DODATEČNÉ INFORMACE VI.

v souladu s ustanovením § 49 odst. 1 zákona č. 137/2006 Sb., o veřejných zakázkách, ve znění pozdějších předpisů (dále jen „**ZVZ**“), byla zástupci zadavatele doručena žádost o dodatečné informace k zadávacím podmínkám veřejné zakázky s názvem „**ČZU – Mezifakultní centrum environmentálních věd – 2. část**“, ev. č. veřejné zakázky: 482946, zadávané zadavatelem **Česká zemědělská univerzita v Praze**, se sídlem Kamýcká 129, PSČ 165 21, Praha 6 - Suchbátka, IČ: 604 60 709 (dále jen „**Zadavatel**“).

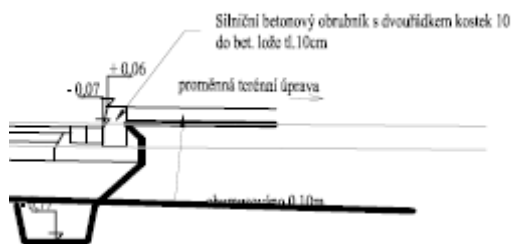
„F.2.9 (SO 733) retenční nádrž

Ve VV postrádám položku pro ocenění dělicí stěny (dl.cca 16m) z dubových fošen průřezu 200/80mm kotvených do rámové konstrukce zatížené většími kameny.

Žádáme zadavatele o doplnění výkazu výměr.“

V návaznosti na uvedenou žádost Zadavatel upravil předmětnou část výkazu výměr, a to tak, že doplnil položku č. 33 s následující specifikací:

762-02	Zhotovení dělicí stěny z dubových fošen průřezu 200/80mm, kotvených do rámové k-ce, zatížené kameny	bm	16,00
	16*1		16,00
